## 玄海原子力発電所3号炉及び4号炉

### 日本海南西部の海域活断層の長期評価（第一版） の反映に係る対応方針について

2024年3月8日  
九州電力株式会社

**2. 小呂島近海断層帯と警固断層帯の連動について  
(コメントNo. 1への回答)**

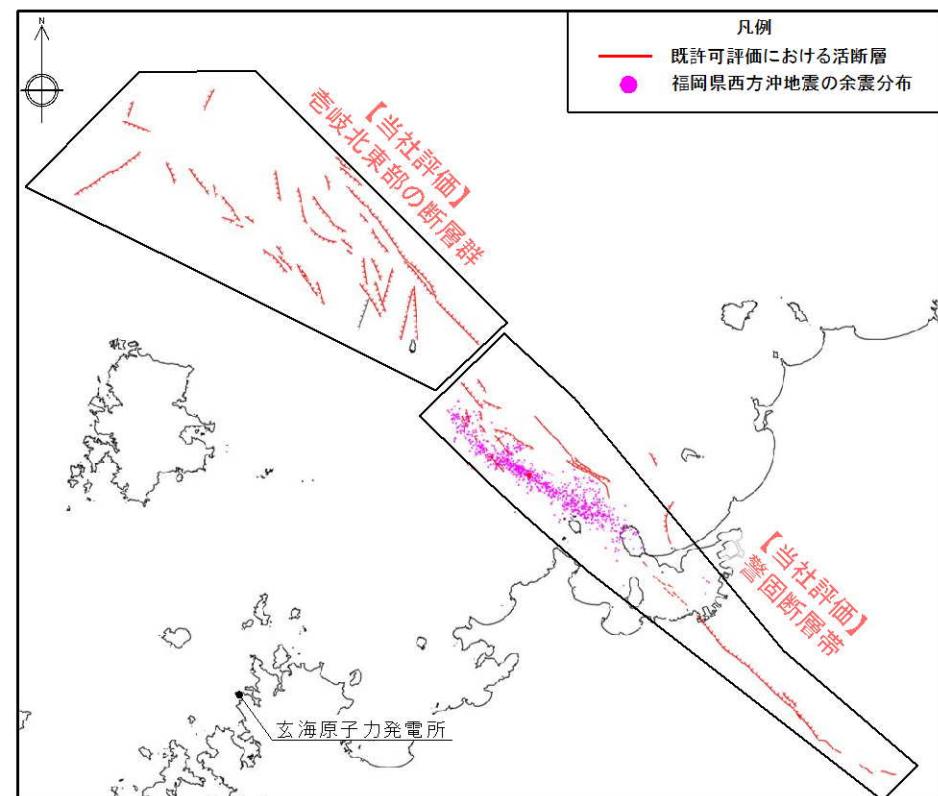
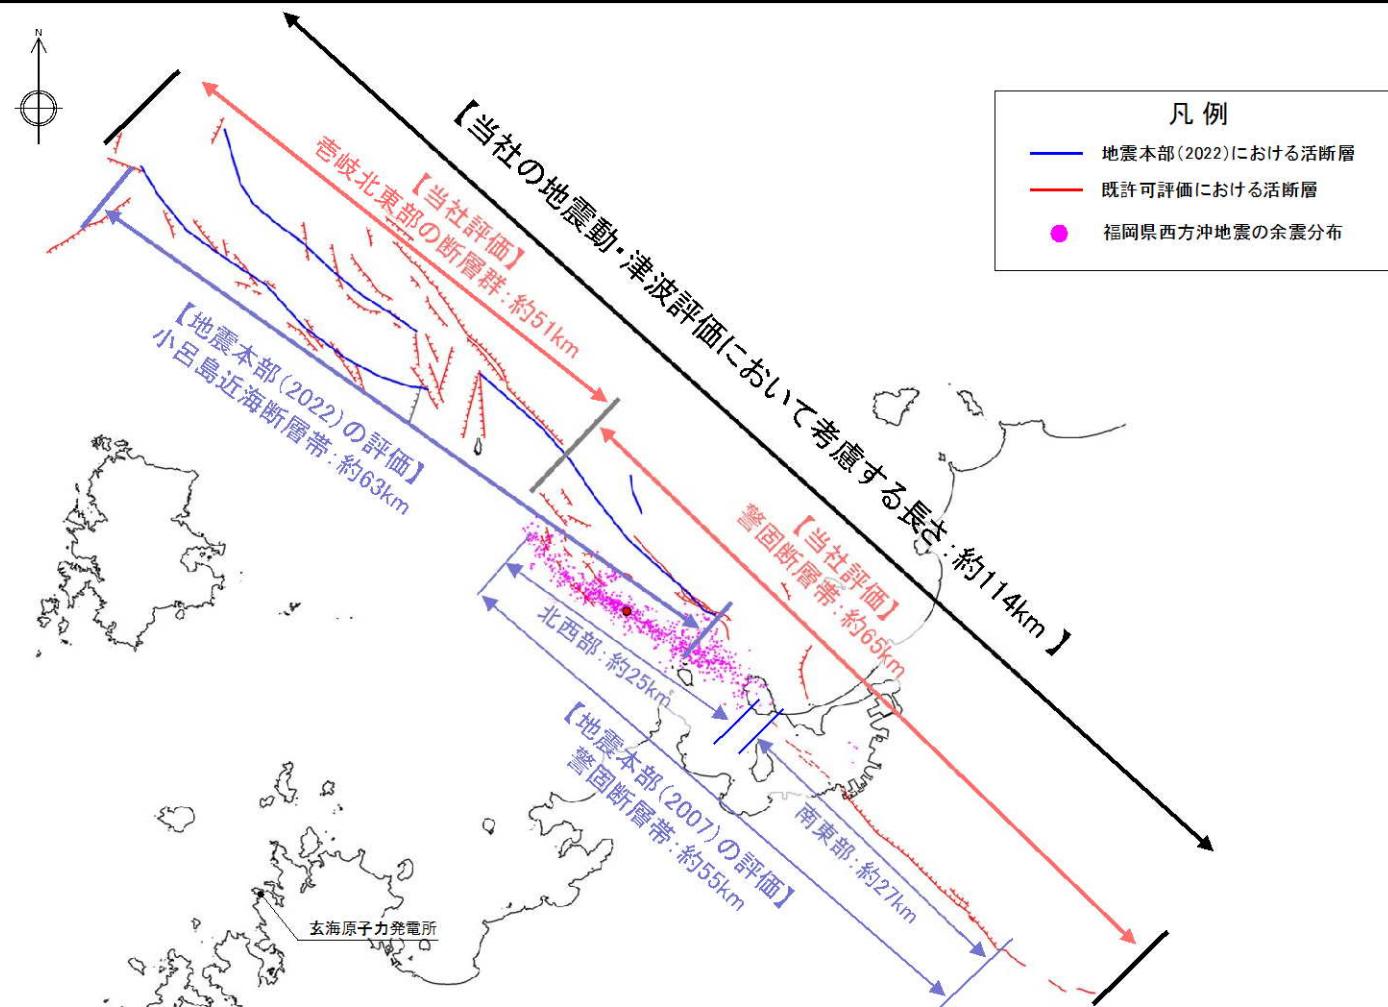
No.	コメント	指摘場所	対応
1	小呂島近海断層帯と既許可の警固断層帯とは一部の区間で北西～南東方向に重複しているため、敷地への影響の観点から、小呂島近海断層帯と警固断層帯との連動についての取扱いを検討する必要がある。		<ul style="list-style-type: none"><li>・ 小呂島近海断層帯と警固断層帯の運動を地震の震源及び津波の波源として考慮する。</li><li>・ 地震の震源及び津波の波源は、断層長さが長くなるよう、既許可評価における壱岐北東部の断層群と警固断層帯の連動として断層長さを設定する。</li></ul>
2	第1五島堆断層帯の中部区間については、断層の有無及び連続性を評価するためにはデータを十分に整理する必要がある。	第1197回 原子力発電所の新規制基準適合性に 係る審査会合 (2023年10月13日)	<ul style="list-style-type: none"><li>・ 第1五島堆断層帯の中部区間について、地震本部(2022)の評価を考慮し、活断層評価を見直す。</li></ul>
3	既許可における基準津波の策定では、宇久島北西沖断層群とその北方にある対馬南西沖断層群との連動を考慮しているため、敷地への影響の観点から、第1五島堆断層帯と対馬南西沖断層群との連動についての取扱いを検討する必要がある。		<ul style="list-style-type: none"><li>・ 第1五島堆断層帯と対馬南西沖断層群の連動を地震の震源及び津波の波源として考慮する。</li><li>・ 地震の震源及び津波の波源は、断層長さが長くなるよう、既許可評価における対馬南西沖断層群と地震本部(2022)による第1五島堆断層帯の連動として断層長さを設定する。</li></ul>

- 地震本部(2022)では、小呂島近海断層帯と警固断層帯について、それぞれ別の断層帯として評価。
- 既許可評価でも、壱岐北東部の断層群と警固断層帯について、地質構造の違い等をもとにそれぞれ別の断層として評価。
- 一方で、地震本部(2022)は、評価対象海域に位置する小呂島近海断層帯と警固断層帯との関係性について、「小呂島近海断層帯は警固断層帯と近接しており、一連の活断層帯である可能性を否定できない。断層トレースの位置関係などから、今後の調査研究によっては、東方沖区間及び北西沖区間は警固断層帯を構成する区間になる可能性もある。」と記載している。

- 地震本部(2022)が、小呂島近海断層帯と警固断層帯が一連の活断層帯である可能性を否定できないとしていることを踏まえ、地震の震源及び津波の波源として、両断層の運動を考慮することとする。
- 地震の震源及び津波の波源については、既許可評価及び地震本部(2022)の評価を踏まえ、断層長さが長くなるよう設定することとし、既許可評価における壱岐北東部の断層群と警固断層帯の運動として断層長さ約114kmを評価する。

3. 第1五島堆断層帯について  
(コメントNo. 2への回答)

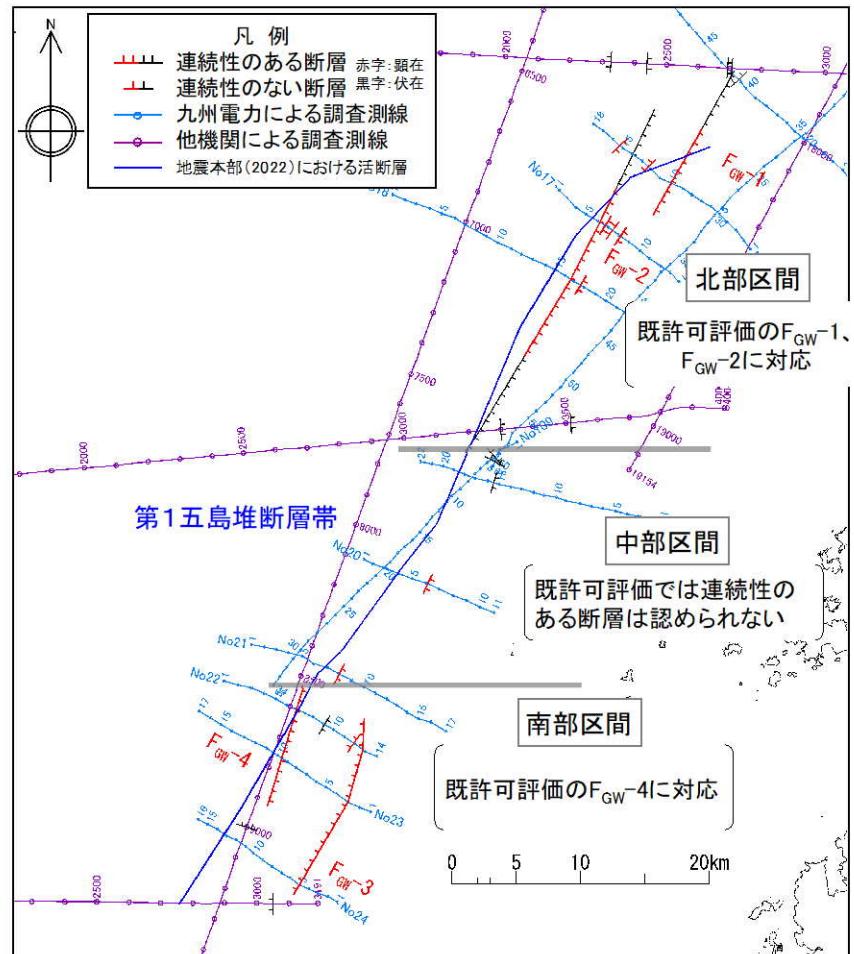
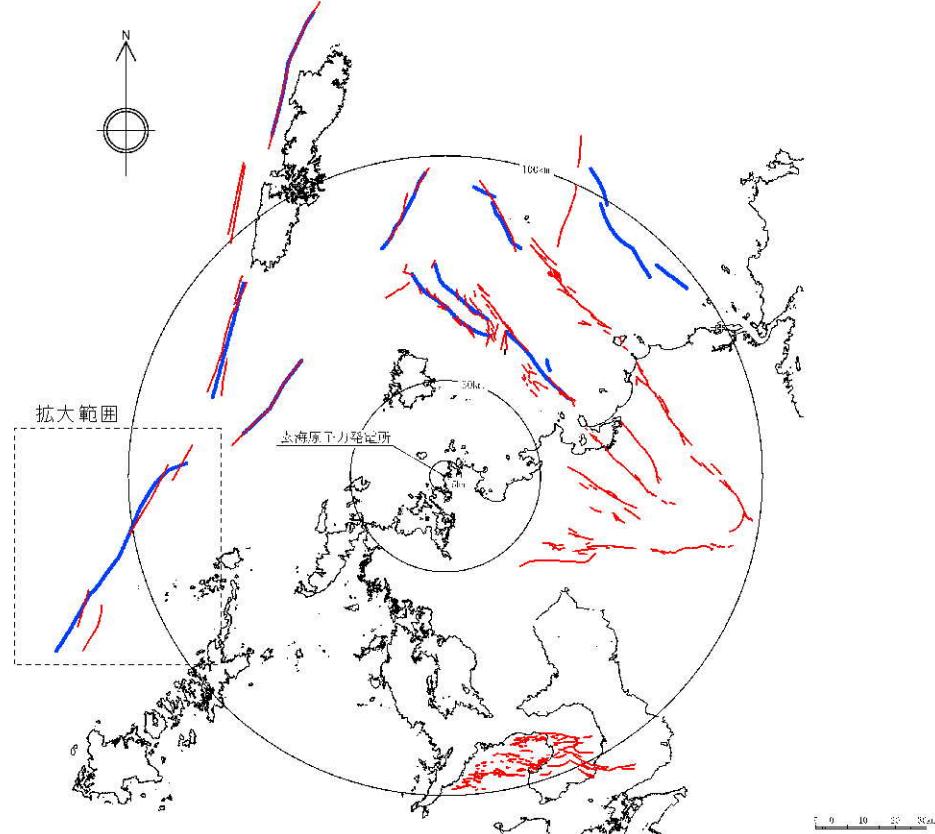
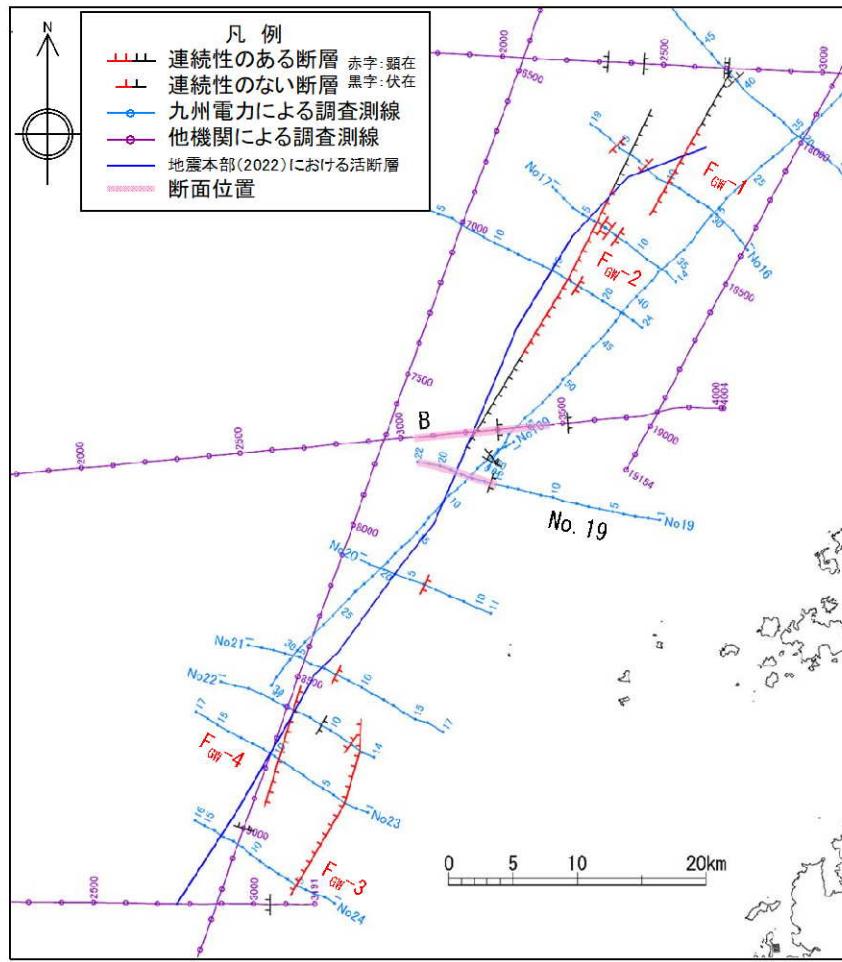
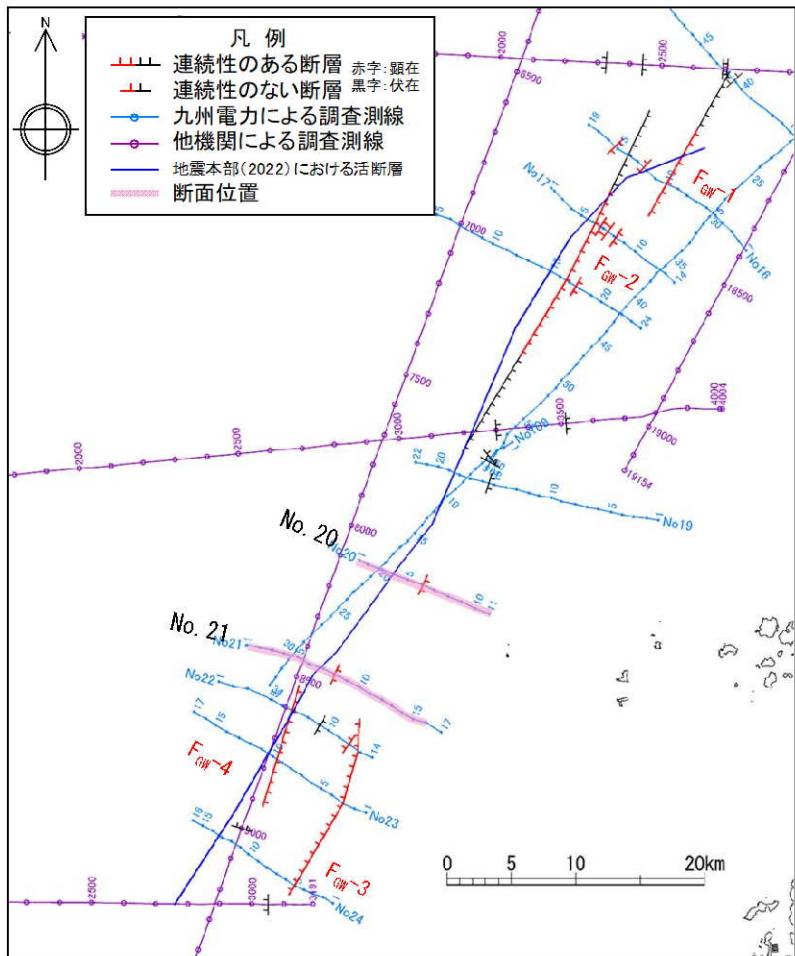
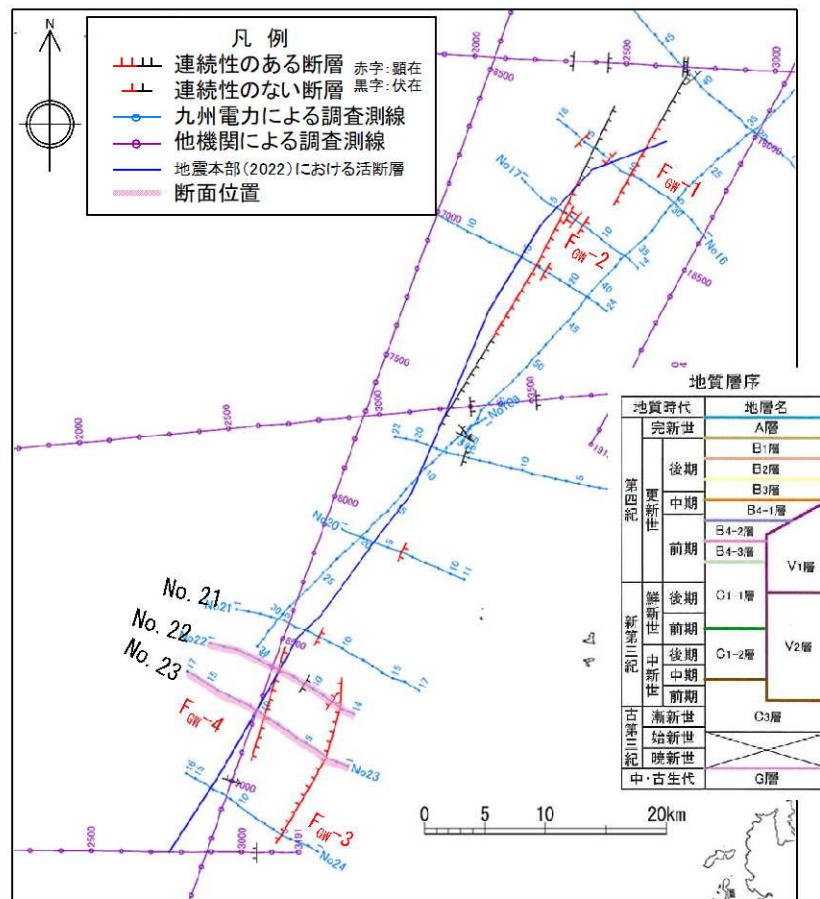
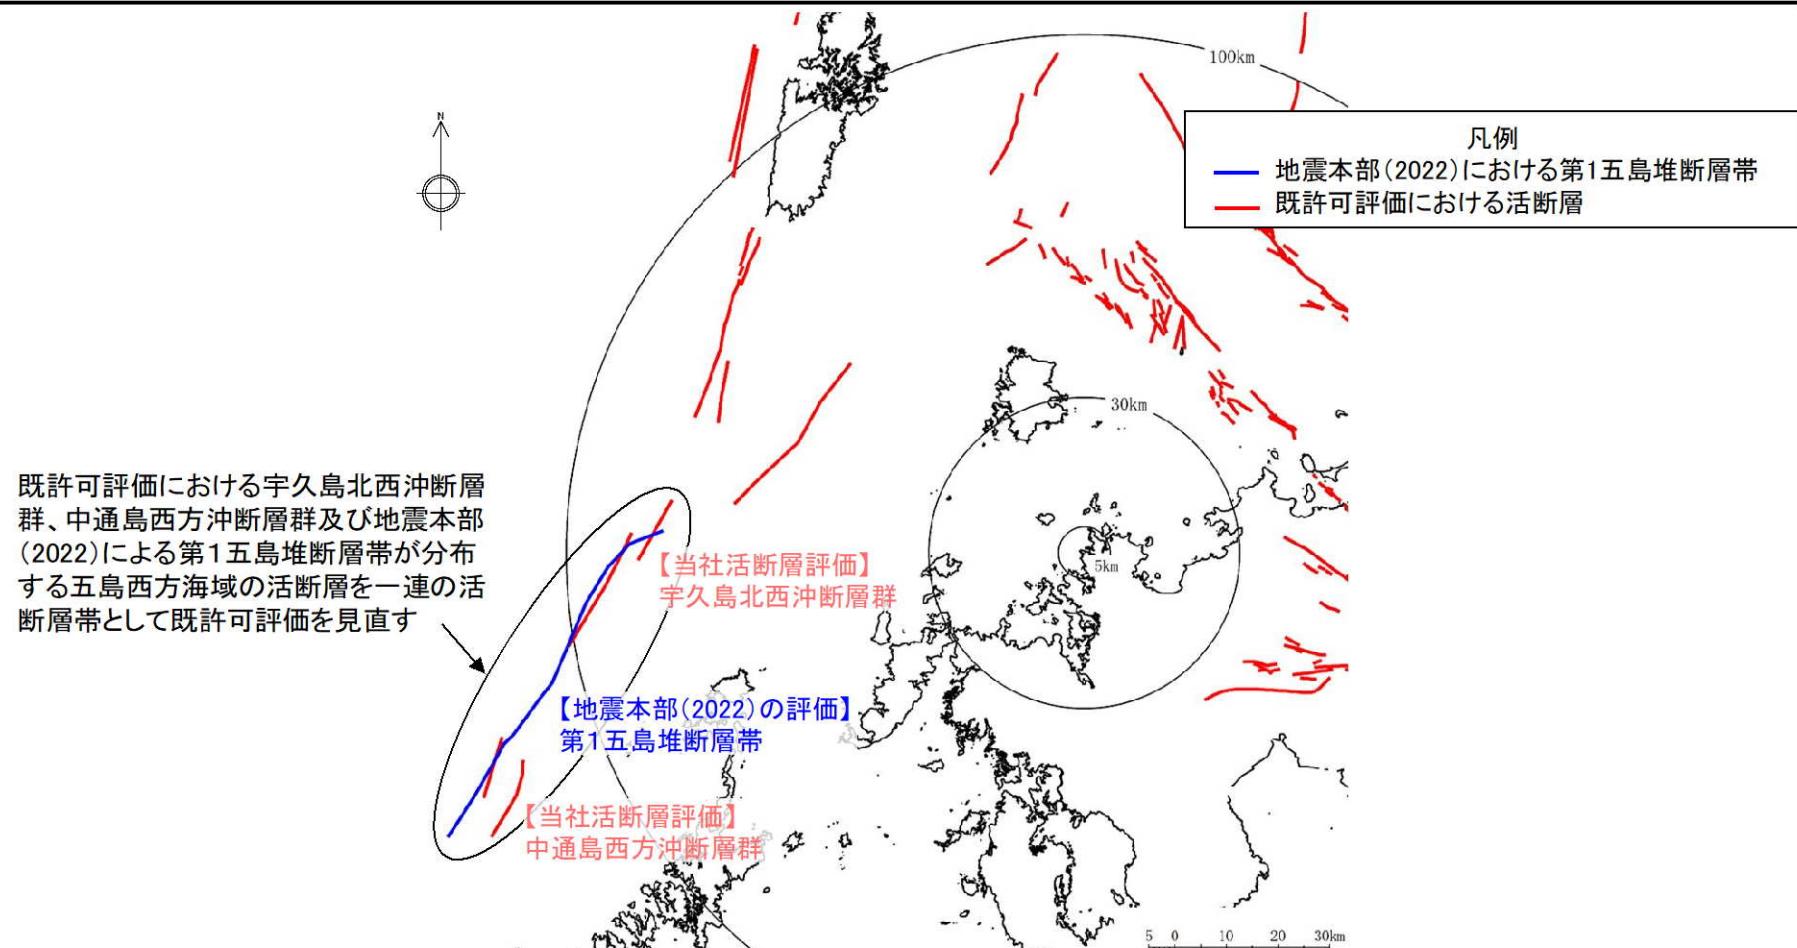
- 既許可評価では、地震本部(2022)における第1五島堆断層帯の北部区間位置では宇久島北西沖断層群( $F_{GW}-1$ 、 $F_{GW}-2$ )を、南部区間位置では中通島西方沖断層群のうち $F_{GW}-4$ を認定しているが、中部区間位置では連続性のある断層は認められない。

- 第1五島堆断層帯の中部区間についてデータ及びその解釈を整理した結果、前頁までに記載の通り、既許可評価と地震本部(2022)の評価では差異がある。
- 一方で、地震本部(2022)では当社の既許可評価を踏まえた評価が行われていること、中部区間にあたる海域では、当社の音波探査測線の間隔が北部区間及び南部区間と比べ広く、地震本部(2022)との違いを評価できないと判断したことから、地震本部(2022)の評価を考慮し、既許可評価における宇久島北西沖断層群、中通島西方沖断層群及び地震本部(2022)による第1五島堆断層帯が分布する五島西方海域の活断層を一連の活断層帯として既許可評価を見直す。

**4. 第1五島堆断層帯と対馬南西沖断層群の連動について  
(コメントNo. 3への回答)**

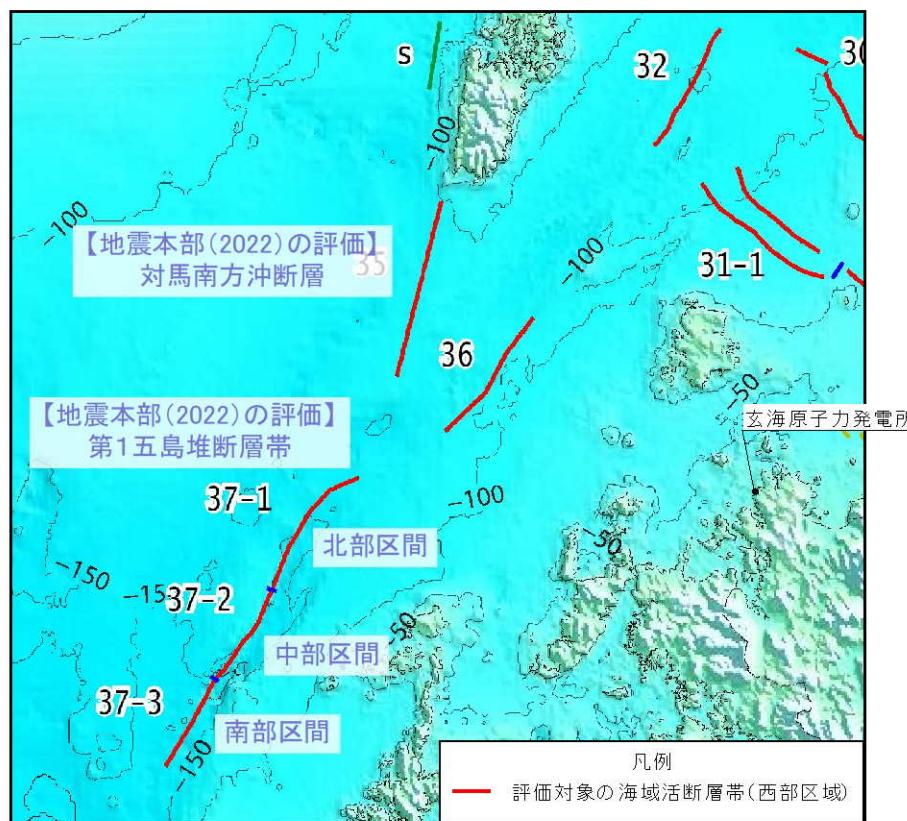
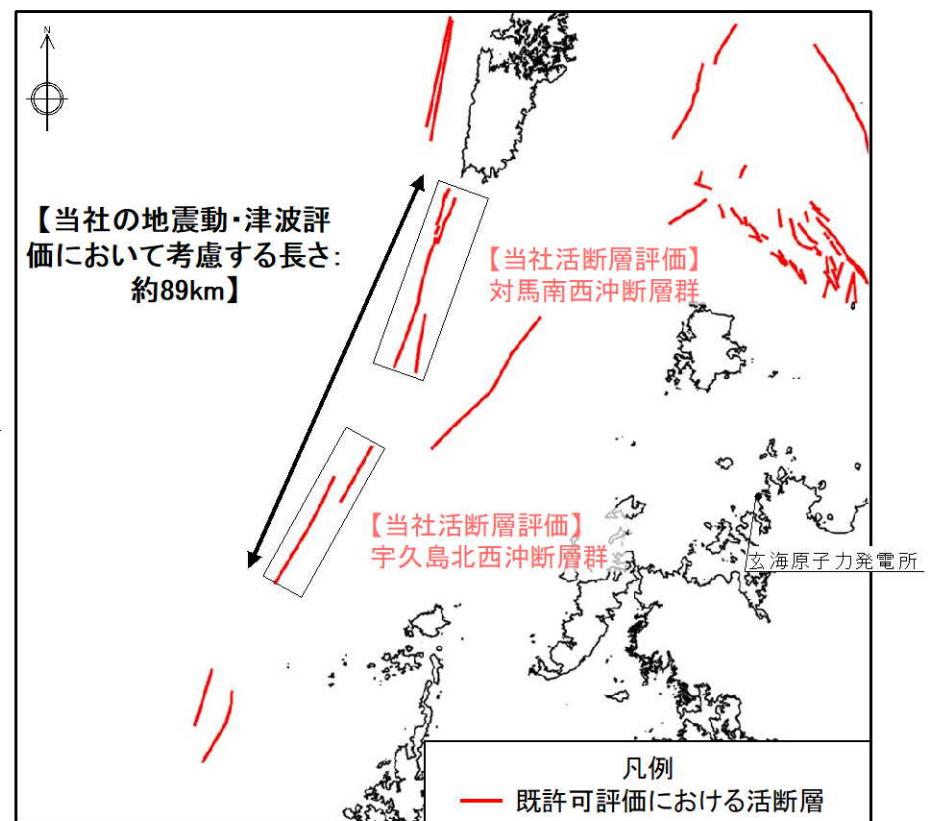
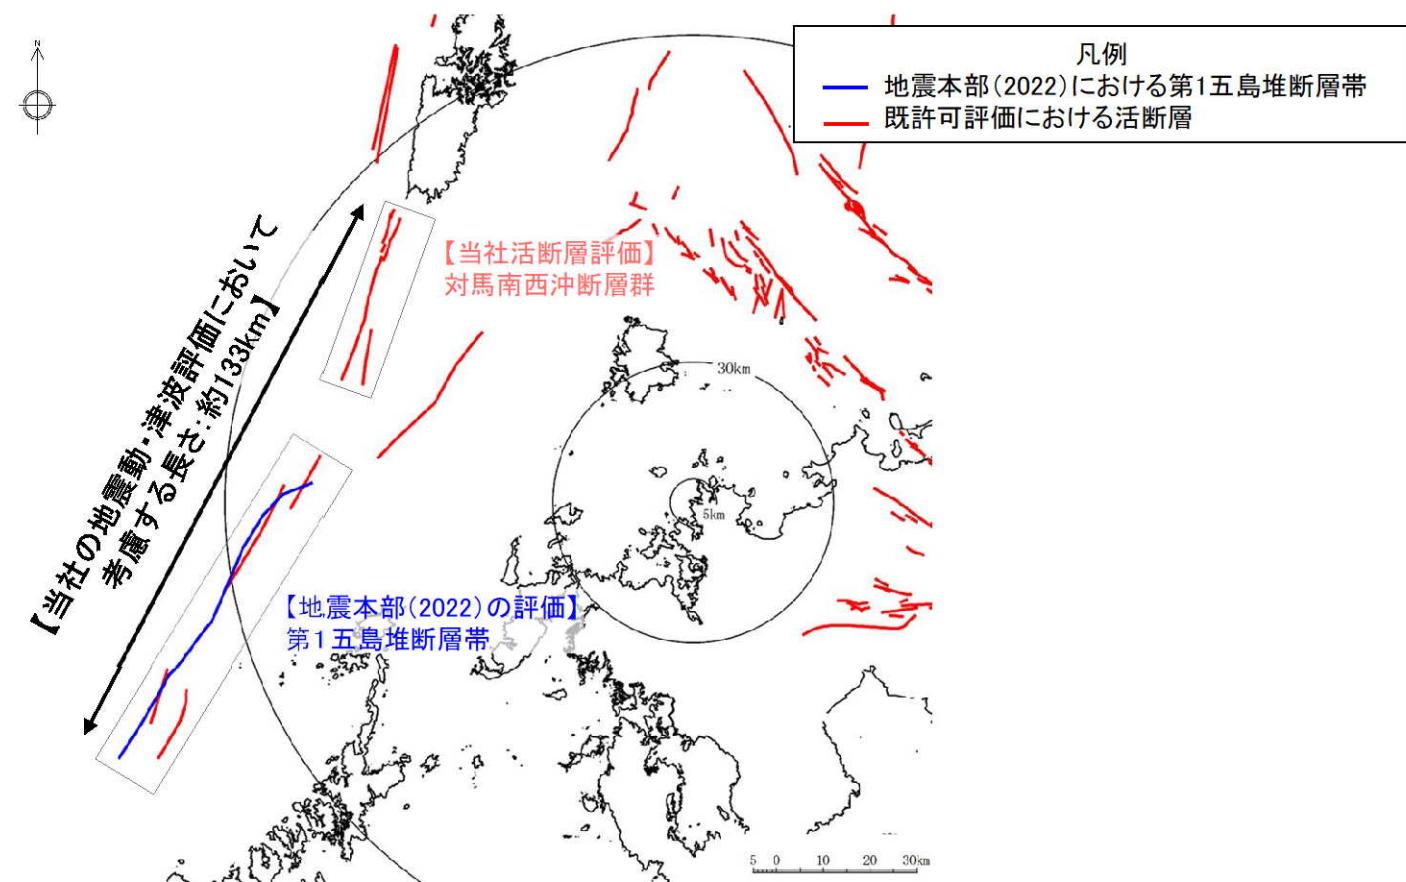
- 地震本部(2022)では、第1五島堆断層帯と対馬南方沖断層(当社評価における対馬南西沖断層群に相当)について、それぞれ別の断層帯として評価している。また、両断層帯の運動についての言及はない。
- 既許可評価では、活断層評価としては、第1五島堆断層帯の北部区間に該当する宇久島北西沖断層群と対馬南西沖断層群の間には基盤の高まりが認められること、両断層群の落ちの方向が異なること、離隔距離が約20km以上あること等から両断層群について、それぞれ別の断層群として評価。一方、地震の震源及び津波の波源としては、両断層は走向及び断層の一部では落ちの向きが類似していることを踏まえ、両断層をあわせた断層長さ約89kmを評価。

- 既許可評価時に地震の震源及び津波の波源として対馬南西沖断層群と宇久島北西沖断層群を合わせた断層長さを評価したこと、今回、宇久島北西沖断層群が分布する五島西方海域の活断層評価を見直すことを踏まえ、地震の震源及び津波の波源として、第1五島堆断層帯を含む五島西方海域に分布する活断層帯と対馬南西沖断層群の運動を考慮することとする。
- 地震の震源及び津波の波源の設定については、断層長さが長くなるよう、既許可評価における対馬南西沖断層群と地震本部(2022)による第1五島堆断層帯の運動として断層長さ約133kmを評価する。
- なお、第1五島堆断層帯については、単独の断層として基準地震動及び基準津波への影響確認を実施した結果、基準地震動及び基準津波への影響はないことを確認。(参考1参照)
